ABWÄGUNG ZU DEN BEHÖRDEN UND TÖBS

zum Bebauungsplan Nr. 43
„Sportlerheim Rödingen“

Landgemeinde Titz – Ortslage Rödingen

Beschlussfassung zum Satzungsbeschluss

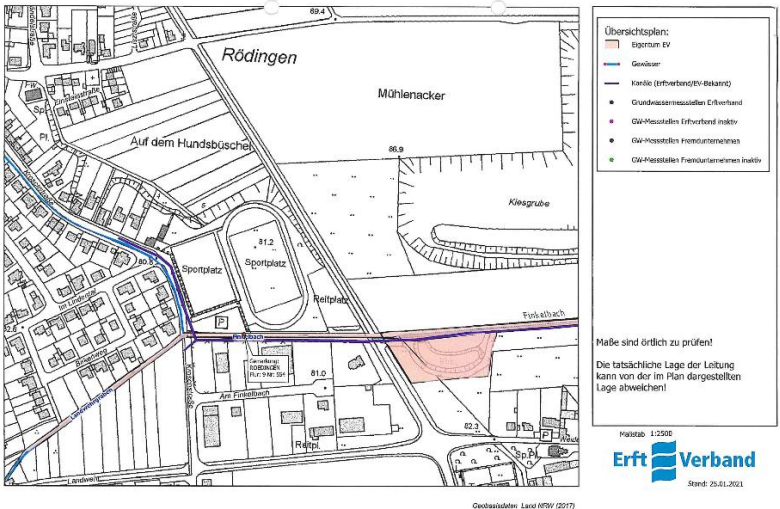
5.1 Mit Schreiben vom 08.07.2021		
5.1.1 Richtfunk		
vielen Dank für Ihr Schreiben. Durch das Planungsgebiet verläuft unser Richtfunk KY1053-KY0467. Im Bereich der Verbindung KY1 053-KY0467 ist eine Bebauungshöhe von max. 16 m ü. G. nicht zu überschreiten. Höhere Bauwerke würden den Betrieb der Verbindung unterbrechen. In der Anlage "Rödingen_Trassenschutz Report" finden Sie in der Datei.Trassendaten.csv" die Daten der beschriebenen Richtfunkstrecke. Die beigefügten Shapes sind im Koordinatensystem WGS84 und können in ein Geo-Daten Programm geladen werden.	Eine 16m hohe Bebauung wird durch die vorliegende Planung ausgeschlossen. Es ist lediglich eine Gebäudehöhe von max. 7,50 m zulässig. Es bestehen folglich keine Konflikte mit dem bestehenden Richtfunk. Die Firma Ericsson Services GmbH wurde am Verfahren beteiligt und sofern eine Stellungnahme abgegeben wurde diese in die Abwägung eingestellt.	Die Stellungnahme wird zur Kenntnis genommen.

Stellungnahmen	Abwägungsvorschläge	Beschlussvorschläge
5.1.2 Anlage 1		
	Die Eingebung wird zur Kenntnis genommen.	Die Stellungnahme wird zur Kenntnis genommen.

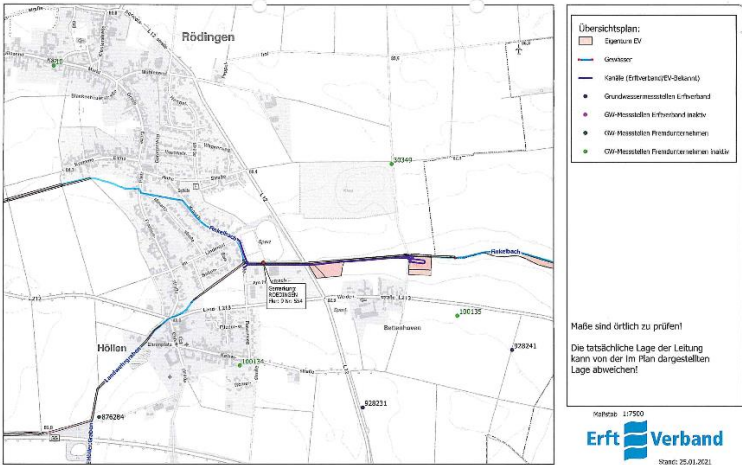
Stellungnahmen	Abwägungsvorschläge	Beschlussvorschläge
Die Telekom hat auch bei der Fa. Ericsson Services GmbH weitere Verbindungen angernietet Die Daten dieser Strecken stehen uns leider nicht zur Verfügung. Wir weisen darauf hin, dass diese Stellungnahme nur für Richtfunkverbindungen des Telekom- Netzes 1 gilt. Bitte beziehen Sie, falls nicht schon geschehen, die Firma Ericsson Services GmbH, in Ihre Anfrage ein. Bitte richten Sie diese Anfrage an: Ericsson Services GmbH Prinzenallee 21 40549 Düsseldorf oder per Mail an bauleitplanung@ericsson.com
